<b>N/Réf. :</b>	<b>UCL20007_708_PUN</b>	<b>UCCLE — Parc Wolvendael — Pavillon Louis XV</b>
<b>Gest. :</b>	<b>AH</b>	<b><u>DEMANDE DE PERMIS UNIQUE</u> : Réaménagement du perron</b>
<b>V/Réf. :</b>	<b>2311-0017/03/2019-087PR</b>	<b>et des abords, création d'une terrasse et restauration de l'escalier</b>
<b>Corr DPC:</b>	<b>A. Marinx / A. Hellebois</b>	<b>du pavillon Louis XV</b>
<b>NOVA :</b>	<b>16/PFU/1850811</b>	
<b>Corr DU:</b>	<b>F. Moschos</b>

**Avis conforme de la CRMS**

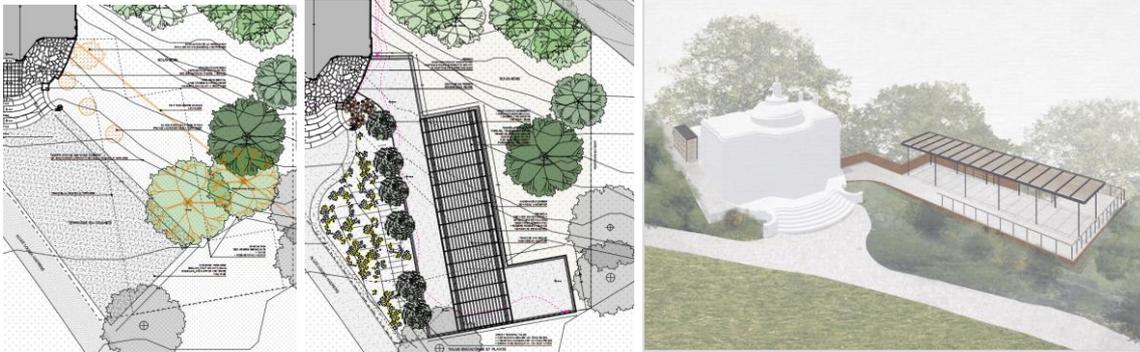
Par rapport à l'avant-projet, les options de requalification du pavillon s'étendent désormais à l'ensemble de ses abords. La délocalisation de la terrasse existante en faveur d'un espace mieux intégré au sous-bois et le dégagement des perspectives vers le monument sont positifs. Le traitement envisagé pour la zone latérale utilitaire constitue une amélioration de l'état actuel, peu qualitatif. Quant aux méthodes d'intervention proposées pour la restauration / restitution du perron, de l'escalier et des vases monumentaux, elles sont patrimoniallement adéquates.
